IRSN
INSTITUT DE RADIOPROTECTION
ET DE SÛRETÉ NUCLÉAIRE

AVIS IRSN N° 2022-00173

Objet : EDF – REP – Tous paliers – Prise en compte du retour d'expérience d'exploitation – Surveillance de la pression du circuit de pressurisation du capteur de référence pris en compte dans le calcul du taux de plein de la cuve utilisé en situation accidentelle.

Figure 1 : schéma de principe de la mesure du taux de plein de la cuve (une seule voie représentée)

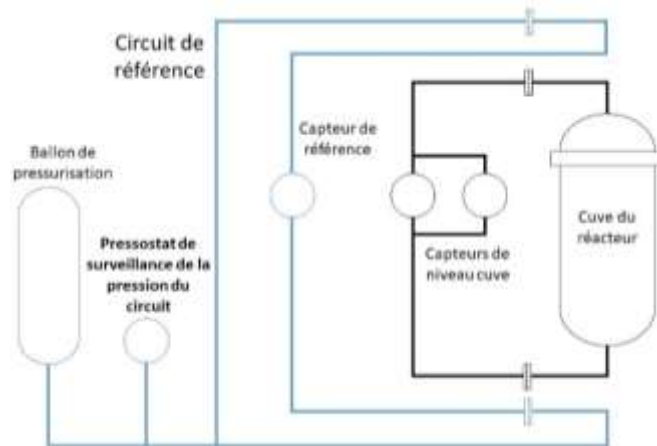
Le taux de plein de la cuve est calculé à partir de la différence de pression entre le haut et le bas de la cuve, mesurée dans un circuit directement raccordé à la cuve (voir Figure 1). Une mesure réalisée dans un circuit de référence, dont le tracé est proche du circuit de mesure de niveau de la cuve, corrige les calculs réalisés par l'ébulliomètre afin de rendre le résultat indépendant des variations de température dans l'enceinte. **Les études requièrent une pression minimale de 20 bar dans ce circuit qui est pressurisé via un ballon, puisqu'une pression inférieure conduirait à un dégazage dans les capillaires du capteur de référence et à surestimer le niveau d'eau**

dans la cuve. La pression dans ce circuit, normalement de 25 bar, est donc surveillée par un pressostat (capteur tout ou rien – TOR). Lorsque la pression passe sous le seuil de 20 bar, une alarme en salle de commande alerte les opérateurs, la mesure issue du capteur de pression de référence est considérée indisponible et l'information SPA du taux de plein de la cuve est alors déclarée indisponible¹ sur la voie concernée.

L'IRSN constate que, lors de cet événement, l'essai réalisé s'est avéré satisfaisant malgré une pression du circuit de référence inférieure à 20 bar. **Ce retour d'expérience met en évidence que les EP ne permettent pas d'identifier, systématiquement, une éventuelle baisse de pression du circuit de référence en deçà de 20 bar.**

Par ailleurs, l'analyse de cet événement met en exergue que, compte tenu de la tolérance fonctionnelle du réglage sur site du seuil de basculement des pressostats (capteurs TOR) définie par EDF dans sa doctrine de maintenance à +/- 10 % de l'étendue de mesure du capteur considéré³, la plage d'apparition de l'alarme d'une pression trop basse dans le circuit de référence peut être comprise entre 15,5 et 24,5 bar⁴. **Ce réglage peut donc**

conduire à un fonctionnement du circuit de référence avec une pression inférieure à 20 bar sans conduire à l'apparition de l'alarme en salle de commande, alors que la mesure de niveau cuve ne devrait plus être considérée disponible. Lors de la présente expertise, **EDF a confirmé que cette tolérance fonctionnelle de réglage n'a pas été prise en compte dans la définition du seuil de basculement de ce pressostat.** Il est à noter que l'une des actions correctives retenues en 2019 par l'exploitant de la centrale nucléaire de Flamanville a été de régler le seuil minimal d'apparition de cette alarme à une pression supérieure à 20 bar. Celui-ci indiquait également qu'il rédigerait un compte rendu de retour d'expérience rapide à destination des autres sites d'EDF.

En outre, ce pressostat ne fait l'objet d'aucun essai périodique et n'est couvert par aucun programme de base de maintenance préventive.

Concernant le classement de sûreté de ce circuit, le capteur de référence et le ballon de pressurisation sont classés de sûreté et sont qualifiés au séisme de dimensionnement ainsi qu'à une ambiance dégradée dans le BR en cas d'accident. **En revanche, le pressostat ne fait l'objet d'aucun classement de sûreté et n'est pas qualifié à une ambiance dégradée.** Sur ce dernier point, l'exploitant de Flamanville a précisé dans le rapport d'analyse de l'ESS de 2019 que le choix des matériels permettrait toutefois d'assurer l'intégrité de ce pressostat lors de conditions accidentelles. Par ailleurs, lors de la présente expertise, EDF a indiqué que celui-ci ne fournissait pas d'information utilisée en situation accidentelle mais qu'un classement de sûreté dans le domaine électrique pourrait être retenu du fait de son rôle de surveillance, en fonctionnement normal, et que différentes solutions sont à l'étude pour le choix d'une solution technique eu égard aux exigences de sûreté associées à ce pressostat. L'IRSN précise que si ce pressostat, raccordé au circuit de référence, ne fournit pas d'information aux opérateurs en situation accidentelle, son intégrité doit toutefois être garantie dans une telle situation car une dépressurisation du circuit de référence serait de nature à générer un biais dans l'information SPA du taux de plein de la cuve. Or en l'absence de démonstration d'une qualification de celui-ci à une ambiance dégradée dans le BR, l'IRSN estime que son intégrité ne peut pas être garantie. **Ce point fait l'objet de la recommandation n° 2 en annexe.**

Afin de confirmer, pour les réacteurs nucléaires en exploitation, la disponibilité des mesures de taux de plein de la cuve, l'IRSN estime nécessaire qu'EDF s'assure que le réglage du pressostat de détection d'une pression basse dans le circuit de référence de la mesure du taux plein de la cuve, compte tenu de la tolérance fonctionnelle de réglage des capteurs TOR, permet d'assurer la détection d'une pression inférieure à 20 bar dans ce circuit. Dans le cas contraire, le réglage devra être repris dans les meilleurs délais. **Ce point fait l'objet de la recommandation n° 1 en annexe.**

L'IRSN recommande qu'EDF s'assure, pour l'ensemble des réacteurs du parc nucléaire en exploitation, que le réglage du pressostat de détection d'une pression trop basse dans les circuits de référence du dispositif de mesure du taux de plein de la cuve, générant une alarme en salle de commande, permet de garantir la disponibilité de l'information SPA afférente. Si tel n'est pas le cas, le réglage de ce capteur devra être repris dans les meilleurs délais.

L'IRSN recommande que, pour l'ensemble des réacteurs du parc nucléaire en exploitation, les pressostats de surveillance du circuit de référence des capteurs de pression dont la mesure est prise en compte dans le calcul de l'information du taux de plein de la cuve soient qualifiés de sorte à garantir leur intégrité dans une ambiance accidentelle.
